Giudizio n° 3367 del 05/03/2021

Oggetto: REALIZZAZIONE IMPIANTO FOTOVOLTAICO SU EX-CAVA PER UNA POTENZA DI 7718,34 KW

**Istruttoria
Tecnica**

**Verifica di Assoggettabilità a VIA (art. 19 del D.Lgs. 152/06)
REALIZZAZIONE IMPIANTO FOTOVOLTAICO SU EX-CAVA
PER UNA POTENZA DI 7718,34 KW COMUNE DI ATRI E ROSETO (TE)**

Distanza dal fiume

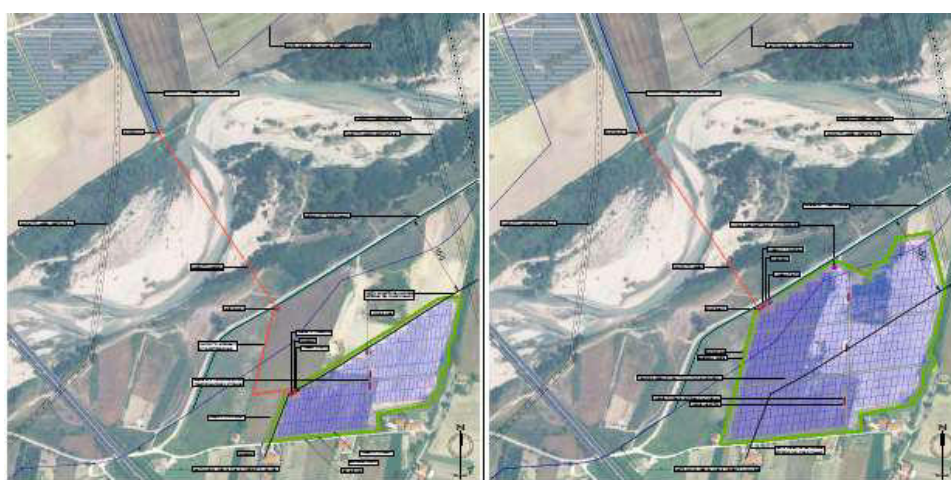
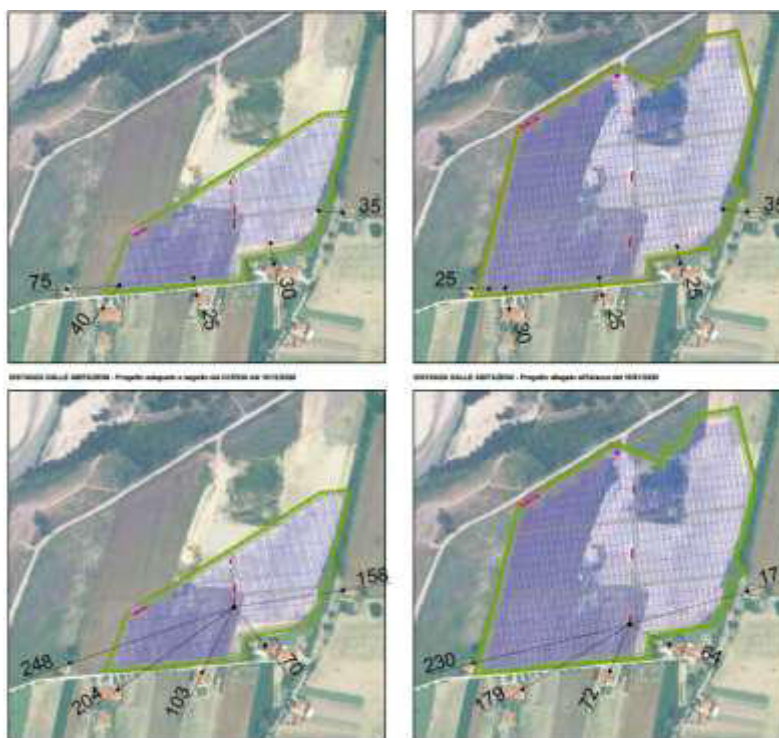
Il CCR VIA, esaminata la documentazione integrativa presentata dalla Ditta, in data 12/11/20 ha espresso il Giudizio n. 3281 di Rinvio per le seguenti motivazioni: *“Adeguare la documentazione progettuale arretrando l'area di impianto e le strutture correlate secondo i dettami della L.R. 18/1983”*. La ditta con nota n. 345376 del 17/11/20 ha inviato una planimetria aggiornata secondo quanto richiesto dal comitato e le proprie controdeduzioni al Giudizio 3281/20. In data 10/12/2020, il CCR VIA ha esaminato la documentazione presentata, esprimendo il Giudizio n. 3306 del 10/12/2020: *di Rinvio a procedura di VIA. Per le motivazioni riportate in premessa che qui si intendono interamente richiamate. In alternativa il proponente potrà proseguire la procedura di VA presentando un nuovo progetto rispondente alle indicazioni fornite dal CCR-VIA con Giudizio n.3281 del 12/11/2020, arretrando l'area d'impianto e le strutture correlate secondo i dettami della L.R. 18/83 e ss.mm e ii..*

Come accennato in premessa, a seguito del Giudizio n. 3306/20 la ditta ha presentato una nuova documentazione con la quale ha inteso riconfigurare il progetto, adeguandolo ai dettami della L.R. 18/83 e ss.mm e ii.. che all'art. 3 così recita: *“Lungo i corsi d'acqua riportati nell'allegato A della L.R. 3 novembre 2015, n. 36 (...omissis..), l'edificazione al di fuori del perimetro del centro urbano è interdetta entro una fascia di metri centocinquanta a partire da ciascuna delle relative sponde ovvero, nei tratti arginati, dai piedi esterni degli argini nonché dal confine dell'area demaniale qualora più esterna rispetto alle sponde o argini...omissis”*.

Il progetto fotovoltaico viene di fatto più che dimezzato nella superficie interessata dall'impianto come anche nella potenza nominale. Tale decurtazione ha reso necessario l'utilizzo di un modulo fotovoltaico differente che benché utilizzi la medesima tecnologia, ha una efficienza maggiore e delle dimensioni unitarie maggiori. Questo ha consentito di costruire una configurazione elettrica idonea alle mutate condizioni progettuali.

Ulteriormente è stato leggermente diminuito l'interasse delle strutture portamoduli portandola da 4,4m a 4m. Vengono arretrate le opere di connessione per quanto tecnicamente possibile, ovvero nelle cabine di consegna e utente. Il sostegno dal quale parte la campata aerea (denominato in planimetria sostegno2) per attraversare il fiume Vomano, non può essere arretrato per esigenze tecniche in quanto la campata è già posta a limite tecnico.

La recinzione è stata ubicata all'interno della linea che delimita i 150m dal piede esterno dell'argine così come rappresentata nell'allegato n. 13 particolari costruttivi. Essa, come d'altronde era prevista in precedenza, sarà costituita da sostegni infissi nel terreno senza la presenza di un cordolo in cemento. Al più i singoli pali potranno essere dotati di un miniplinto delle dimensioni di 40 x 40 x 40 cm per dare solidità alla medesima. Si ricorda, d'altronde, che l'intera area di 10ha è sempre stata recintata per consentire lo svolgimento dell'attività di coltivazione della cava in sicurezza. Questa recinzione sarà arretrata e ridotta al minimo come da planimetria succitata. La fase di cantiere relativa al solo impianto di produzione, considerato che l'impianto di rete per la connessione rimarrà inalterato, ridurrà la propria durata passando dalle 40 settimane lavorative alle 20 settimane lavorative stimate. Le fasi di cantiere rimangono inalterate.

Rappresentazione dell'area di intervento e dell'area di impianto

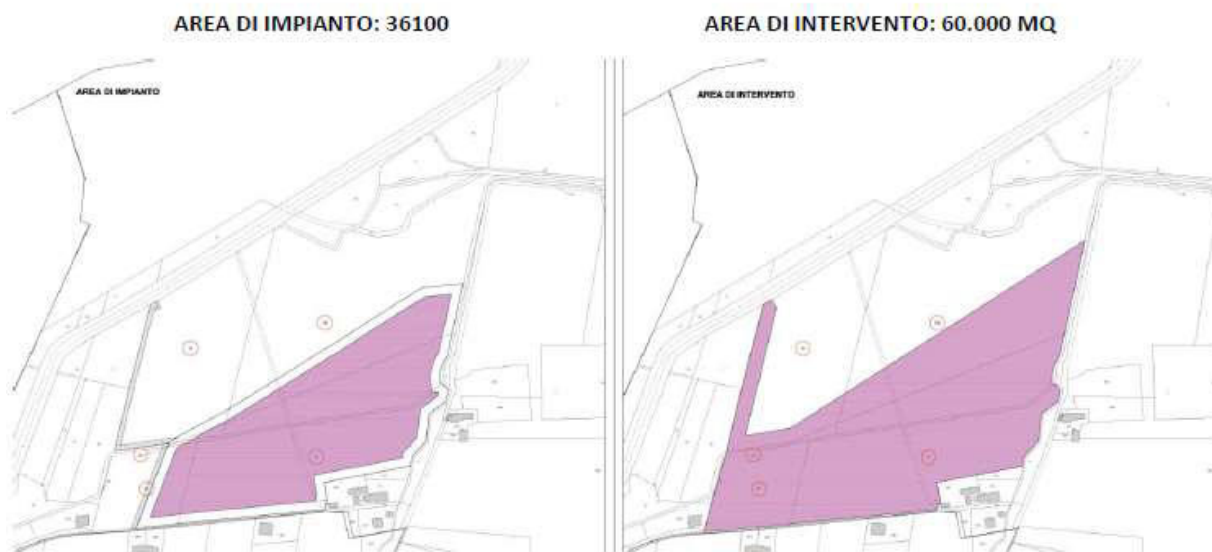
RISPETTO LINEE GUIDA REGIONALI D.G.R. n. 244 del 22/03/2010

Aint : Area di intervento (mq)	60.000
Aimp: Verifica area di impianto (%) = $(97,5-0,000375 \cdot Aint)$	75
Aimp: Calcolo area di impianto (mq)	45.000
Aimp: Area di impianto di progetto (mq)	36.100
VERIFICATA	SI
Impianti fotovoltaici contigui Distanza minima (mt) = $(0,00875 \cdot Aint-175)$	350
VERIFICATA	SI

Rispetto al progetto inizialmente depositato, la distanza dell'impianto oltre il Fiume Vomano passa dai 520 metri ai 655 metri. Non cambia la distanza dal piccolo impianto a terra situato a 380 metri a est.
